[改善箇所説明図]

[不具合発生箇所]

前・後進切換レバー

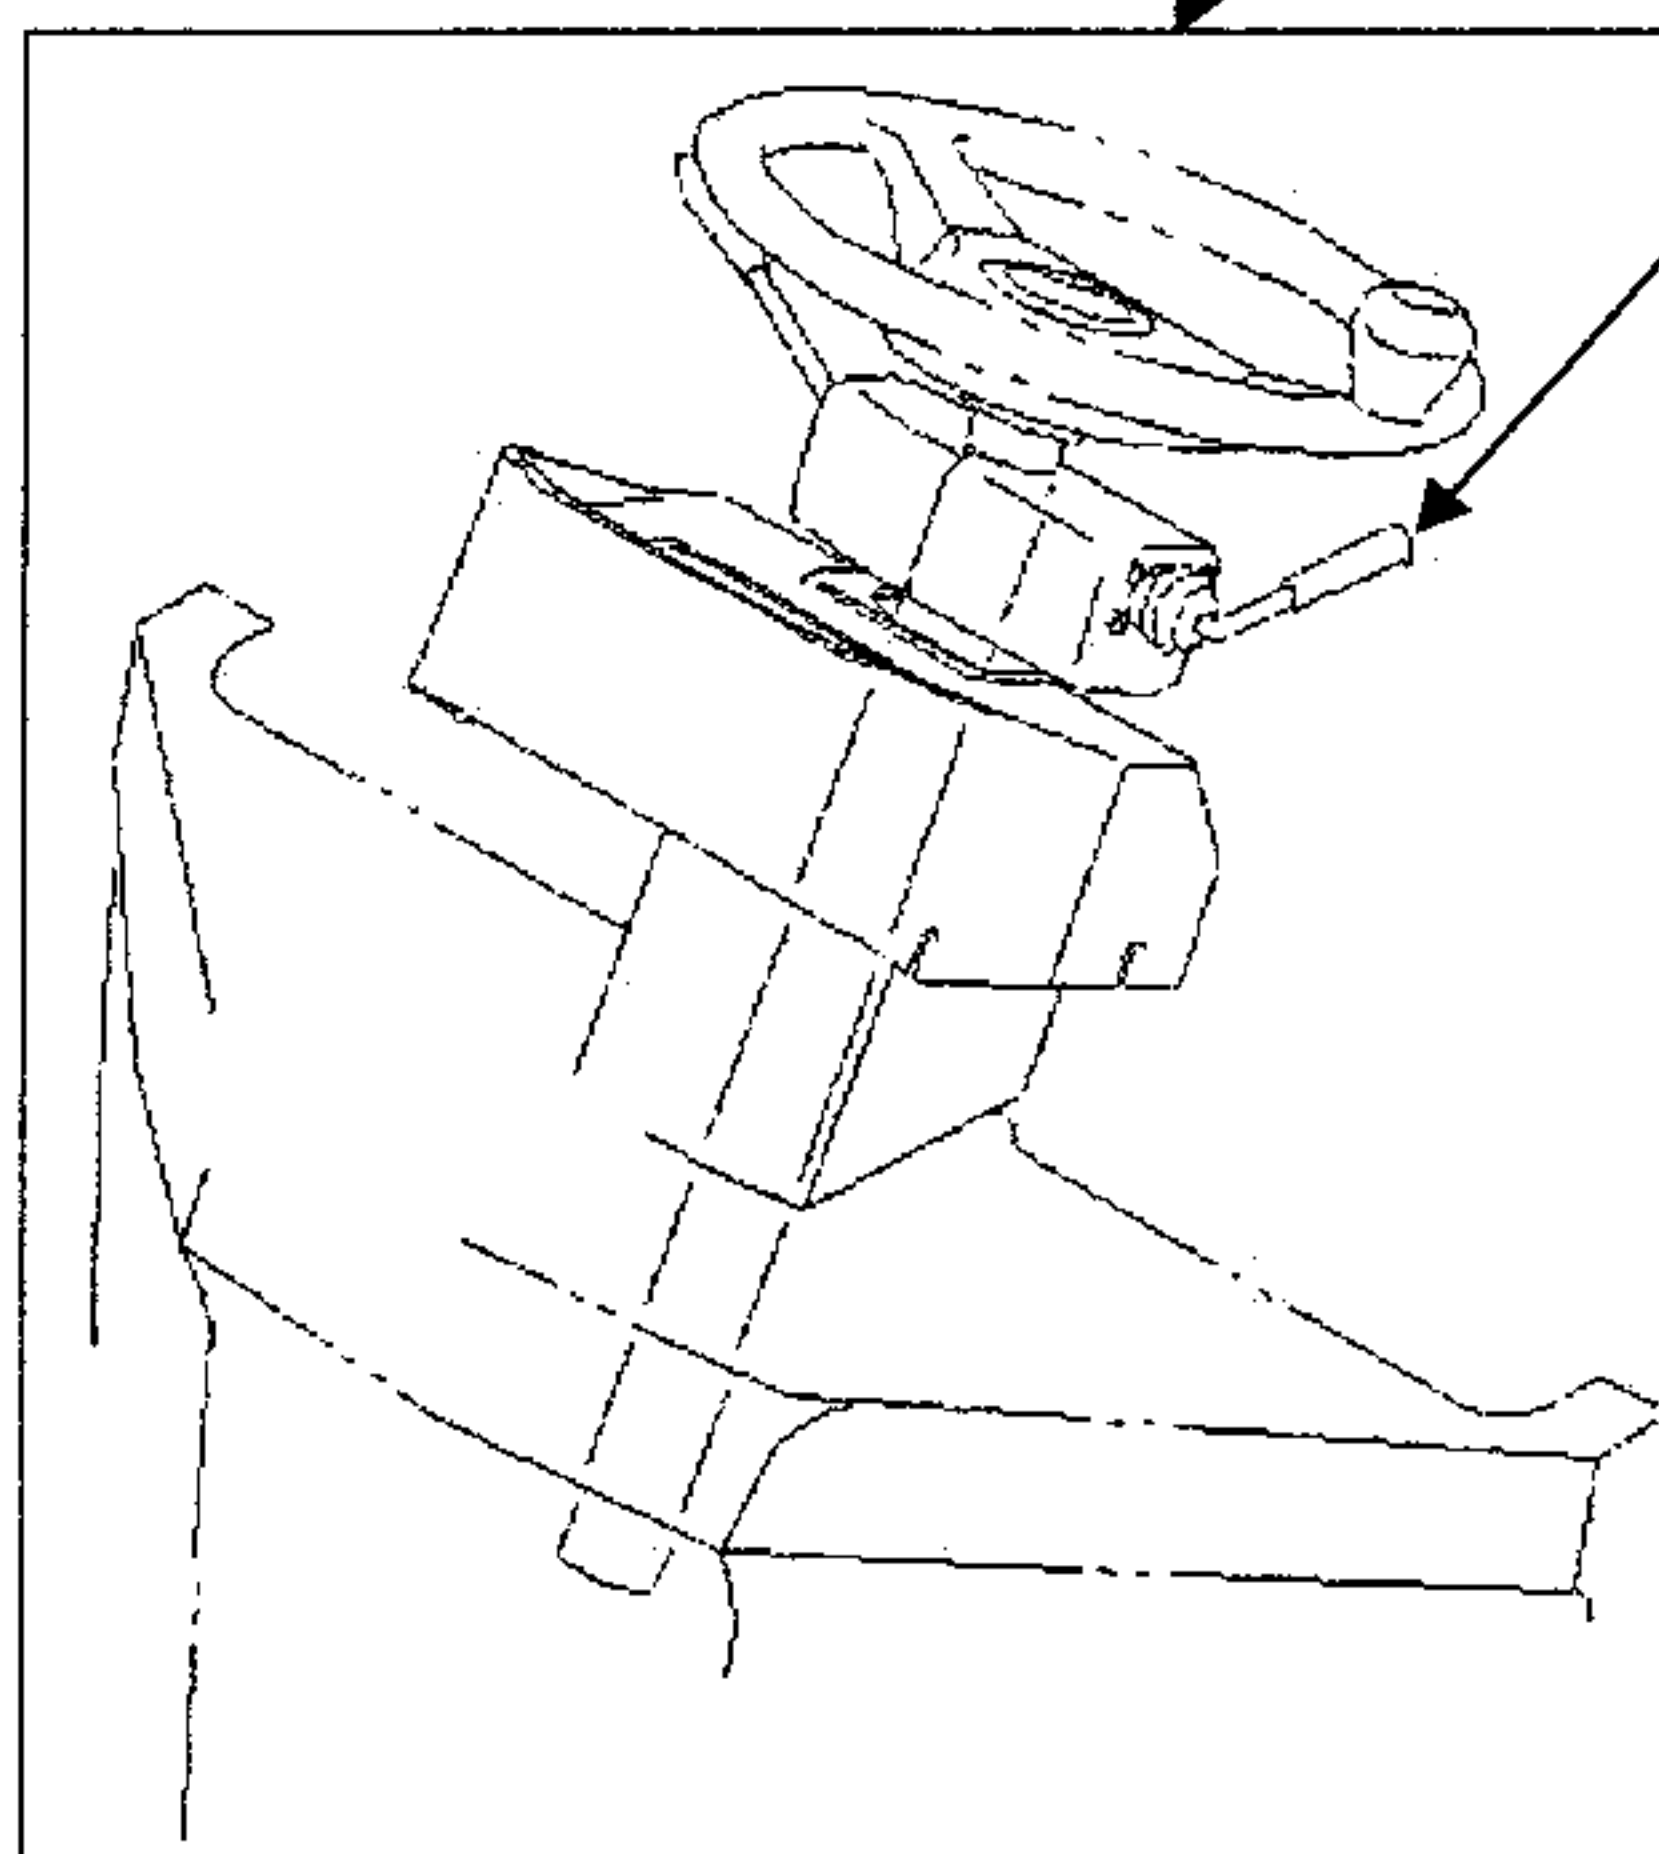
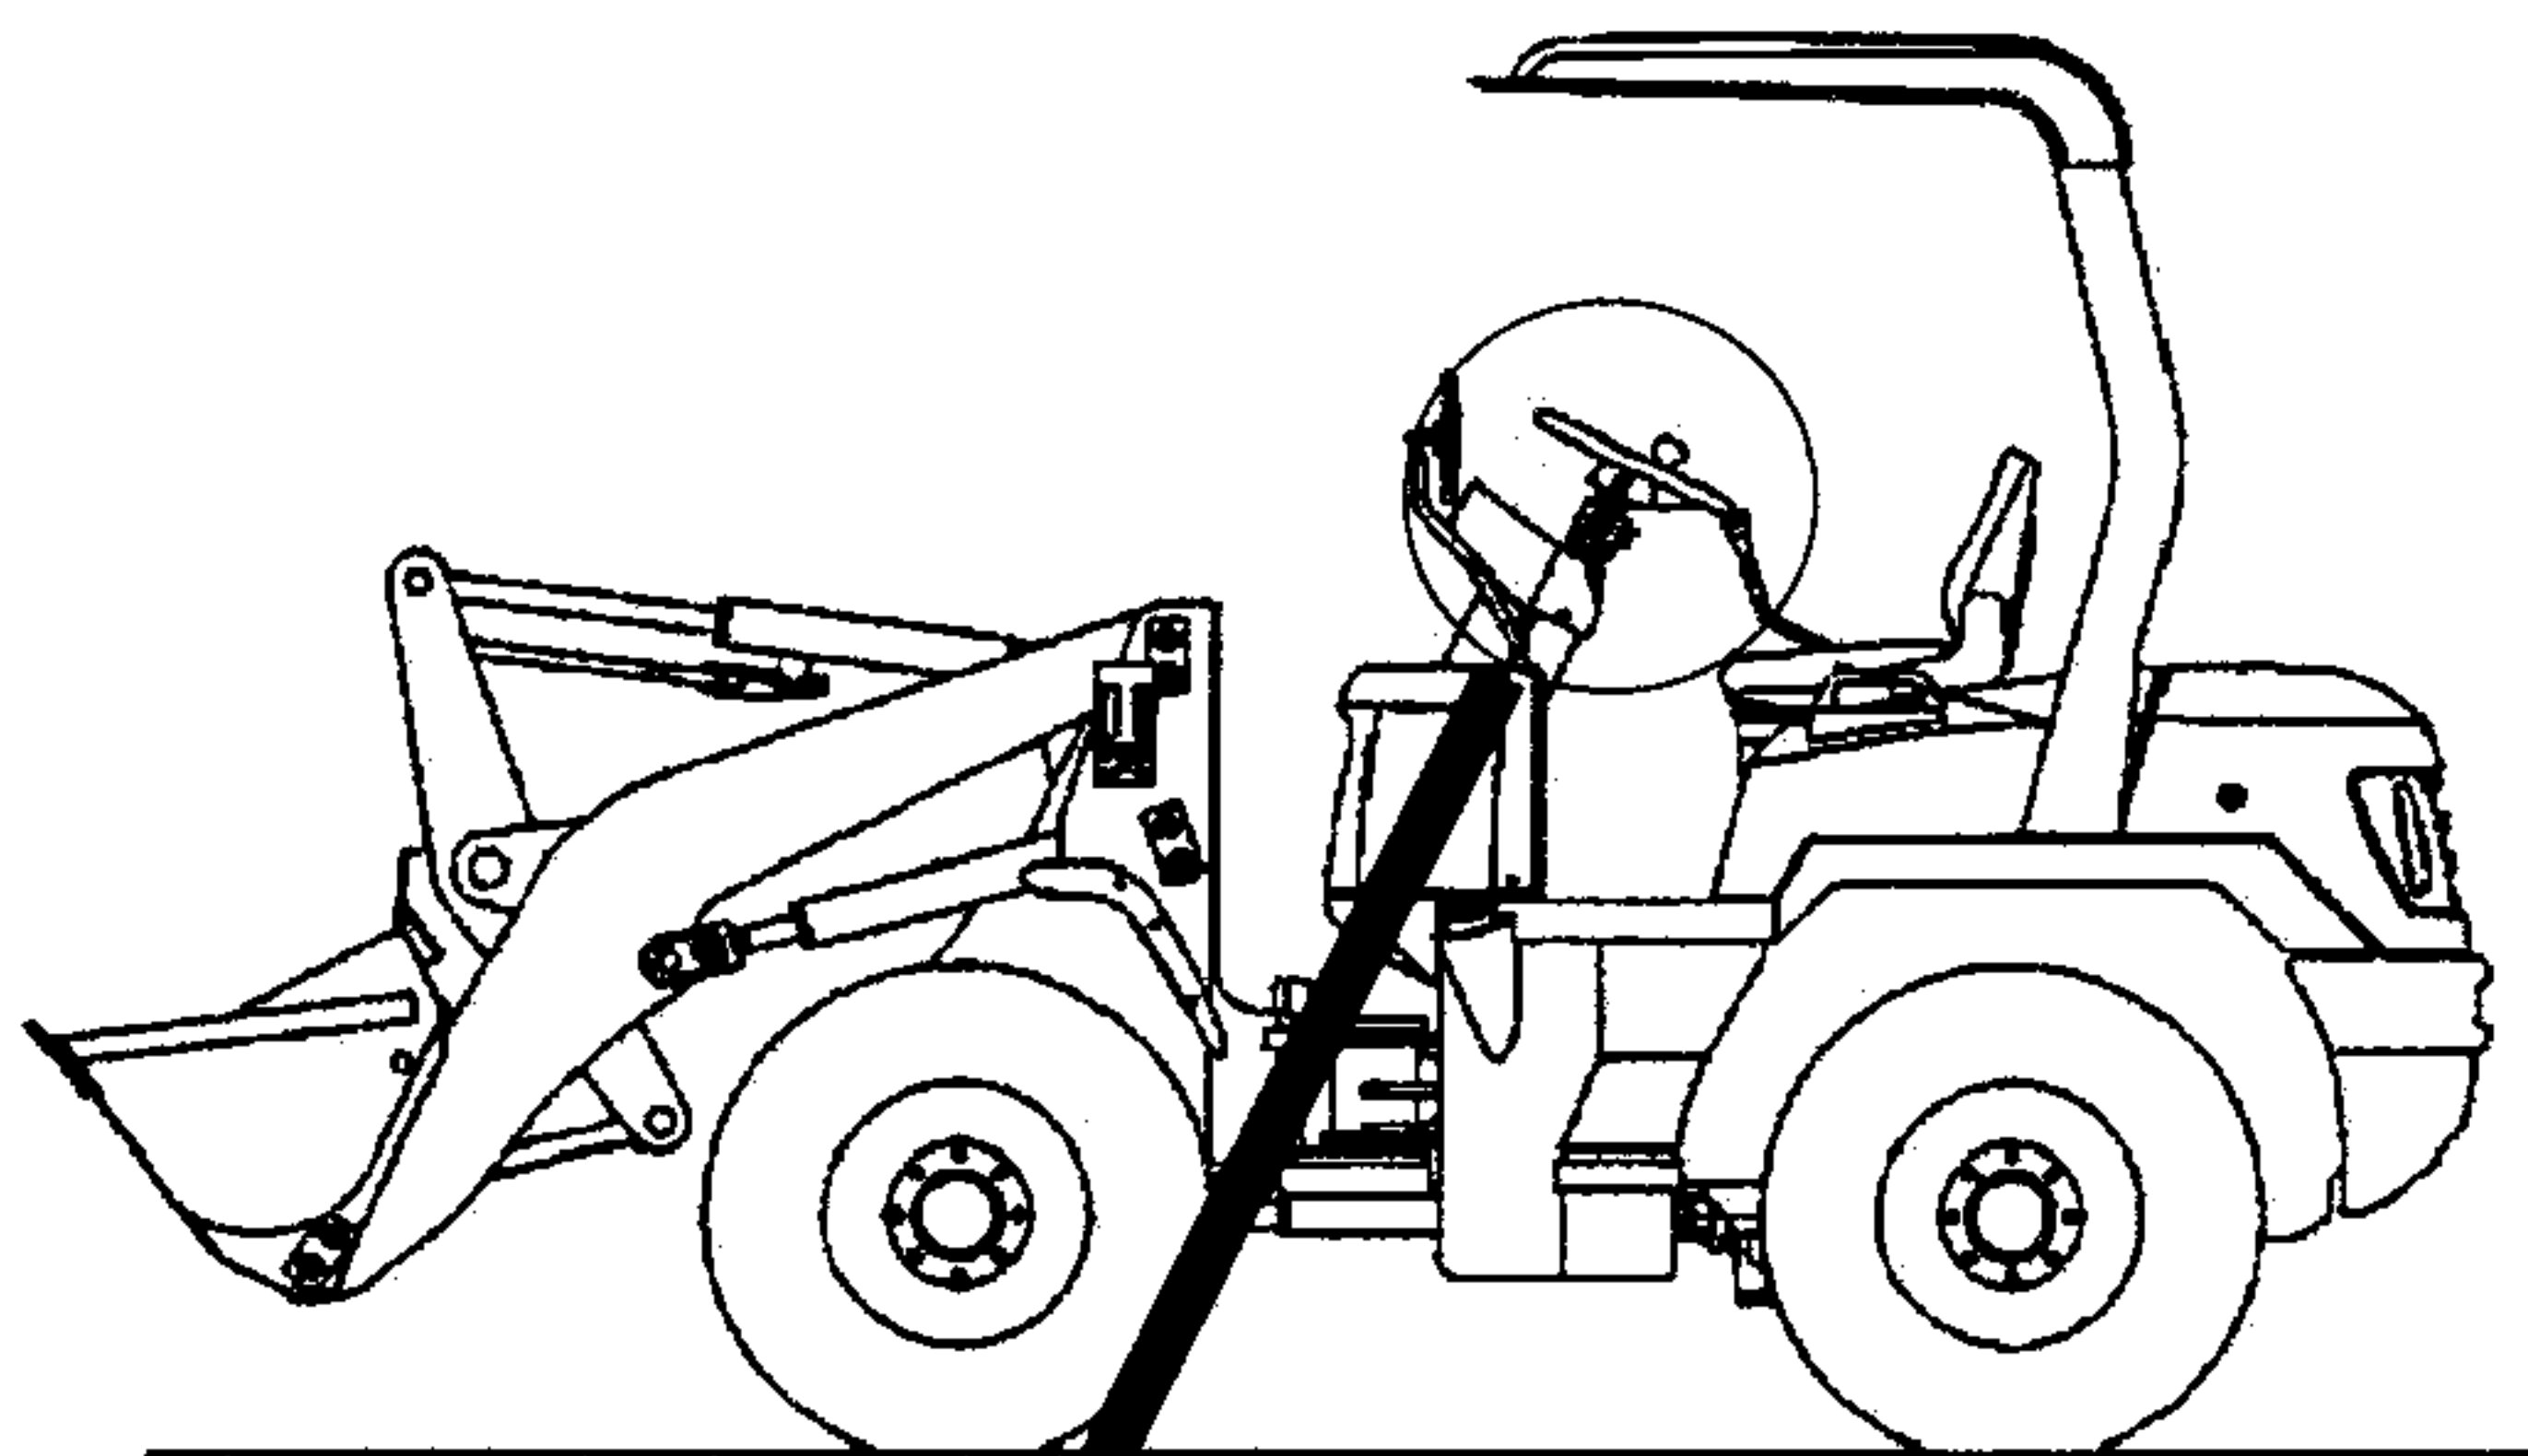
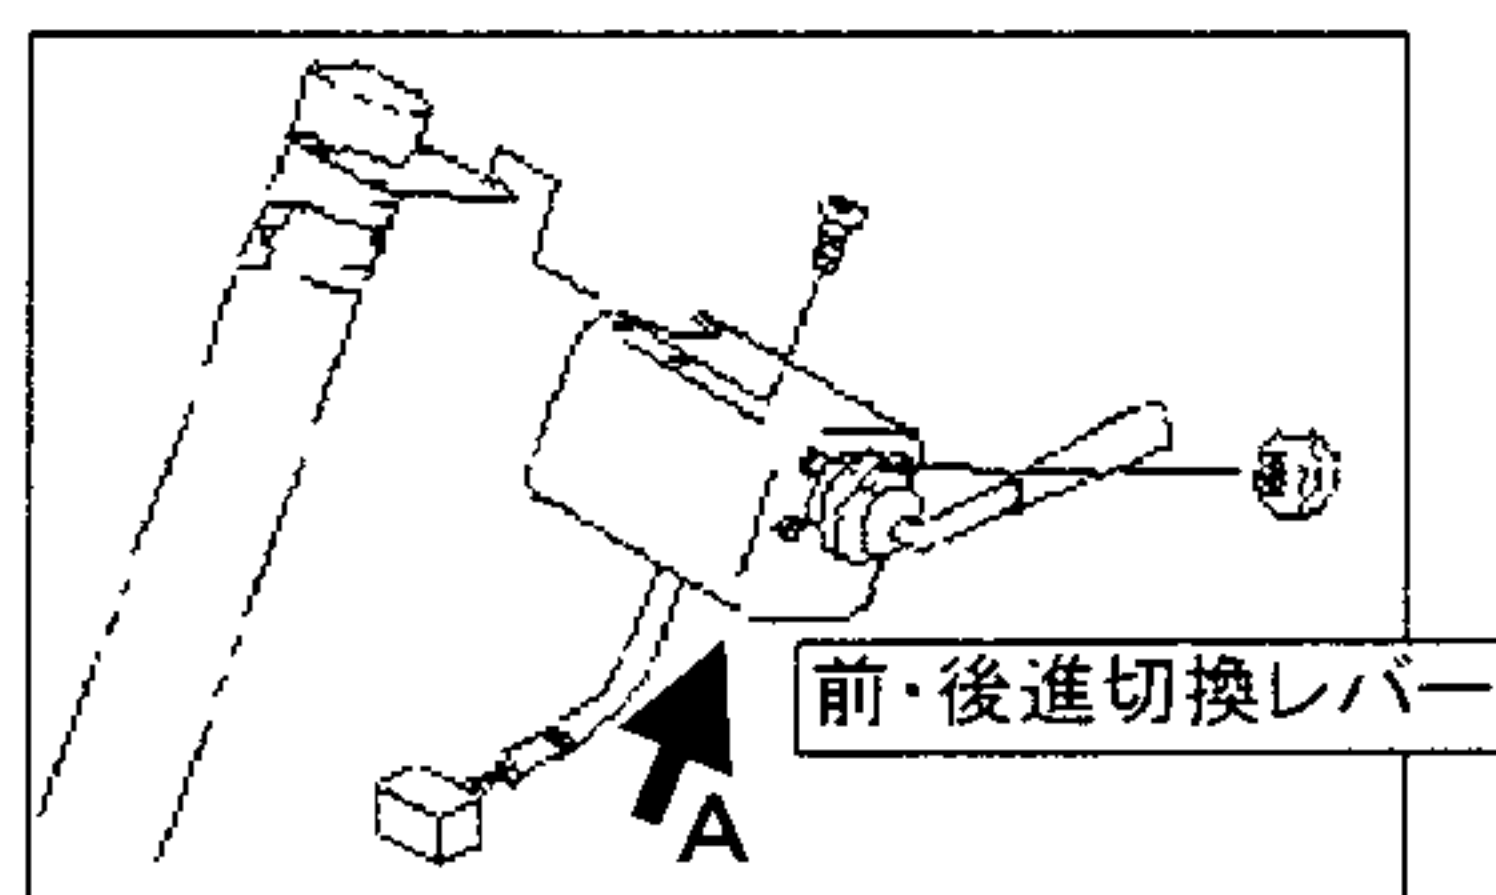
動力伝達装置において、前・後進切換レバー内部の切換スイッチ接点部の構造が不適切なため、当該接点部が滑らかに動かなくなることがあり、そのままの状態で使用を続けると、当該レバーを切換えてもスイッチが入らないことがあり、最悪の場合、走行不能となるおそれがある。

改善内容
全車両、当該切換レバーを
対策品と交換する。

注: は、交換部品を示す。
